Protokoll der Fußgänger-Begehung zwischen Zähringerplatz und der Eichhornstraße

26.10.2022, 10:00 Uhr – 11:20 Uhr

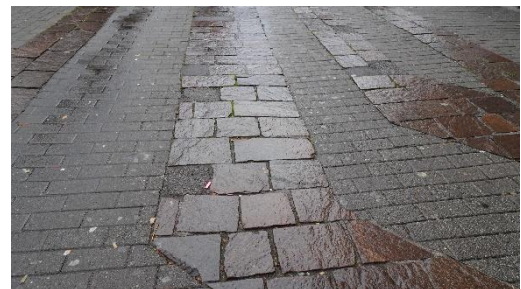
Die Platten im Bereich vor der Treppe des Einkaufszentrums sind uneben und können Stolperstellen darstellen.

Zum Überqueren des Zähringerplatzes muss auch der Radweg überquert werden. Die Kanten am Radweg sind nicht abgesenkt.

Die Kennzeichnung als Radweg ist nicht mehr erkennbar.

Der Überweg ist auf der Seite des Einkaufszentrums abgesenkt. Auf der anderen Seite endet er am Bussteig mit einer erhöhten Bordsteinkante.

Es wurde beobachtet, dass Fußgänger sich selbst gefährden und im fließenden Verkehr auf der Straße laufen, um in den haltenden Bus noch einsteigen zu können.

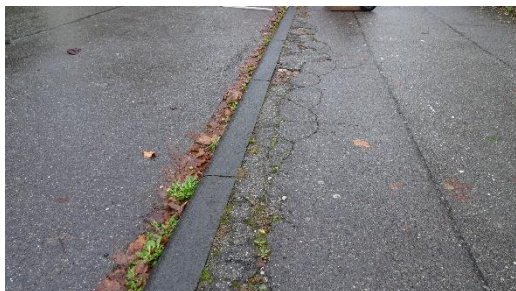
Auf der Seite des Einkaufszentrums halten die Busse vor dem Überweg, sodass dort die Fußgänger direkt auf den Gehweg kommen. Allerdings ist bei haltenden Bussen die Sicht auf Fahrzeuge, die von hinten kommend auf der zweiten Fahrbahn am Bus vorbei fahren, eingeschränkt.

Die Taktile Zeichen für sehingeschränkte Menschen führen über den Radweg und enden am Gehweg. Menschen mit Blindenstock werden vom Bus direkt in den Radverkehr geleitet.
